中型トラックブレーキパイプのリコールについて

リコール番号 4426

(届出日：平成31年1月29日 開始日：平成31年1月30日)

改善箇所説明図

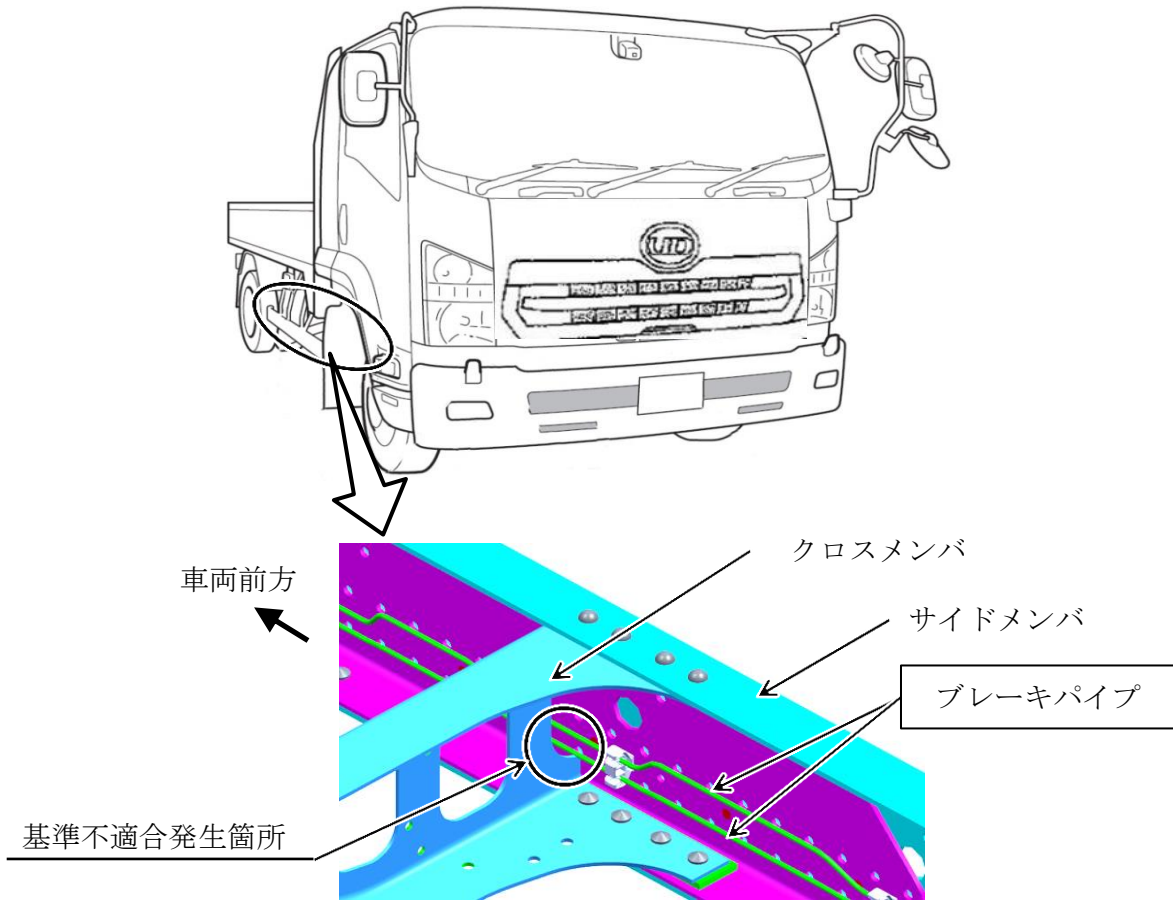
中型トラックのブレーキパイプにおいて、取付位置が不適切なため、クロスメンバと干渉するものがある。そのため、走行振動等によりブレーキパイプが損傷し、ブレーキ液が漏れるおそれがある。

改善の内容
 全車両、ブレーキパイプとクロスメンバの隙間を点検し、隙間がないものは、クリップを追加またはブレーキパイプを対策品に交換する。

識別 : 車両右側のエアタンクに識別シール (黄色) を貼付する。
